**INFORME CONSOLIDADO DE LA EVALUACIÓN
ESTUDIO DE IMPACTO AMBIENTAL DEL PROYECTO
“Puerto Exterior de San Antonio”**

N° 202605109105

Valparaíso, 15 de Mayo del 2026

Figura 3.5.1.1: Acceso Ferroviario al Puerto Exterior en relación con el PRC de San Antonio.

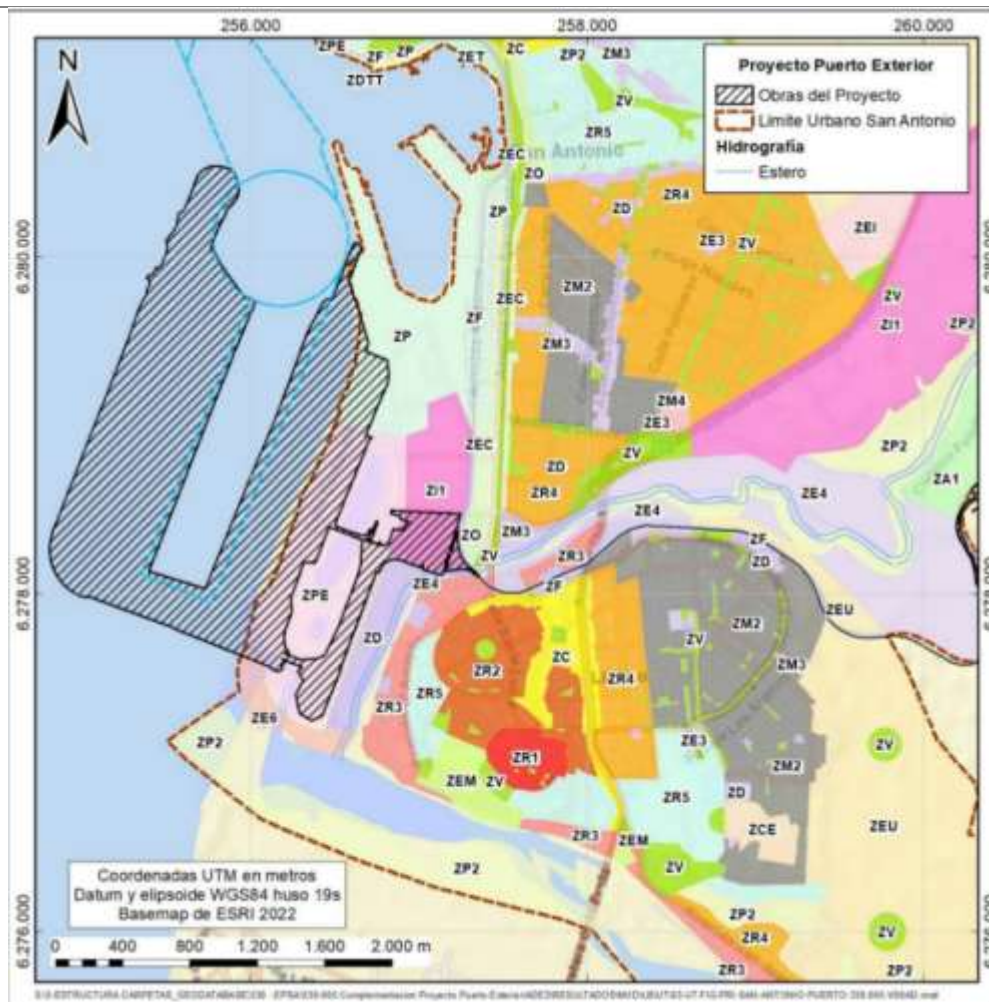
En el Ord. N°31/3/3205 publicado con fecha 23 de noviembre de 2022, el Gobierno Regional de la región de Valparaíso, reitera y mantiene su consulta, en relación incompatibilidades en las tres (3) áreas del Proyecto, solicitando, además, una actualización de la cartografía respecto del Plan Regulador Comunal y el Plan Regulador Intercomunal Satélite Borde Costero Sur.

El titular indica que modifica el trazado del acceso ferroviario al Puerto Exterior, según se describe en la respuesta 513 en el Anexo ADC-2 "Actualización de la Descripción del Proyecto" de la Adenda Complementaria. En su nuevo diseño, el acceso ferroviario se emplazará en tres (3) zonas de planificación del Plan Regulador Comunal de San Antonio: Zona Portuaria Exclusiva (ZPE), Área Verde Portuaria (AVP) y Zona Industrial 1 (ZI1), presentando un nuevo análisis de compatibilidad territorial, que, en síntesis, por ser del tipo de uso Infraestructura de transporte, se entenderá como siempre admitido, según el art. 2.1.29 de la OGUC.
